**RINNOVO CONCESSIONE MINERARIA PER
L'ESTRAZIONE DI MARNA DA CEMENTO
DENOMINATA 'ALBAROLA'**

INTEGRAZIONI VERIFICA COMPLETEZZA DOCUMENTALE

04						
03						
02						
01	03/2021					Integrazioni verifica documentale
REV.	DATA	REDAZIONE	VERIFICA	APPROV.	DESCRIZIONE

Nel presente documento il proponente BUZZI UNICEM SPA fornisce le proprie **risposte alle richieste di integrazioni** inoltrate da ARPAE SAC di Piacenza con nota Prot. num. 21224 del 10/02/2021 nell'ambito del procedimento Unico di Valutazione di Impatto Ambientale.

Figura 2 Area di ampliamento del cantiere di Albarola (immagine su ortofoto)

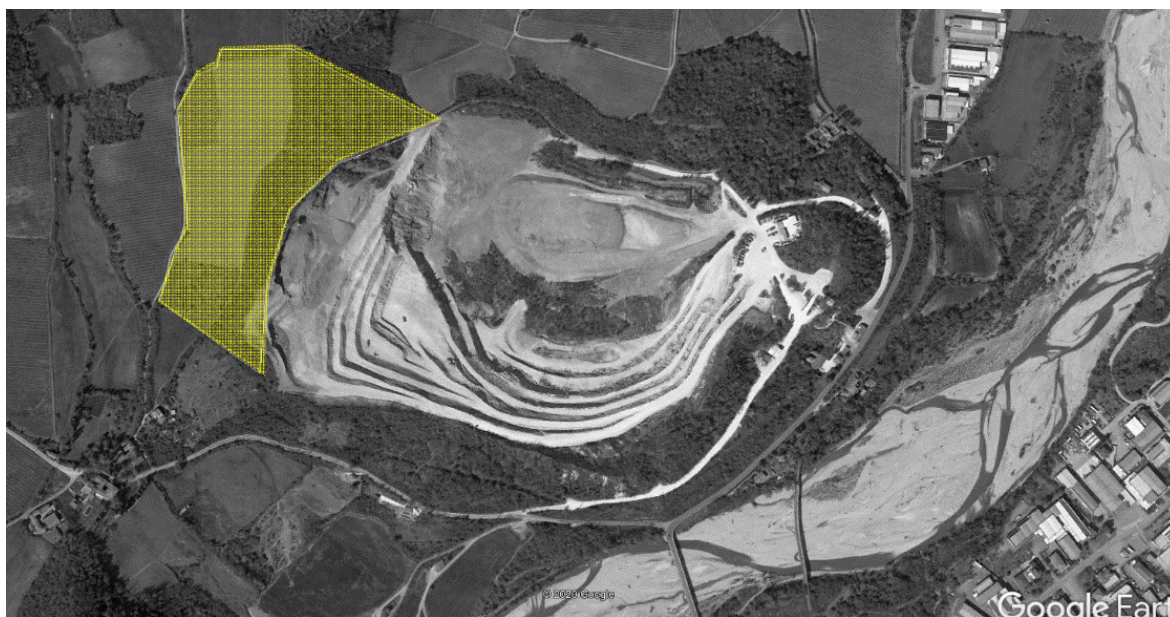
1. fra i contenuti dello Studio di Impatto Ambientale è prevista anche "La descrizione degli aspetti pertinenti dello stato attuale dell'ambiente (scenario di base) e una descrizione generale della sua probabile evoluzione in caso di mancata attuazione del progetto, nella misura in cui i cambiamenti naturali rispetto allo scenario di base possano essere valutati con uno sforzo ragionevole in funzione della disponibilità di informazioni ambientali e conoscenze scientifiche" (punto 3 dell'ALLEGATO VII alla Parte seconda del D. Lgs. 152/2006 e s.m.i.). Rispetto all'intervento di che trattasi, risulta pertanto necessaria la descrizione relativa al ripristino dello stato dei luoghi, come previsto dai provvedimenti già emanati per lo svolgimento dell'attività mineraria (citati nello Studio), nonché l'indicazione della probabile relativa evoluzione ambientale e le variazioni correlate all'attuazione del progetto all'esame;

- l'ampliamento avverrà opportunamente in direzione W (v. figura seguente) ma non verso E e SE (come previsto del 'precedente' Progetto in fase di attuazione); sarà quindi evitata l'eliminazione della 'quinta' morfologica e vegetazionale che svolge un'importante funzione di contenimento degli impatti (in particolare quelli di tipo paesaggistico e percettivo);
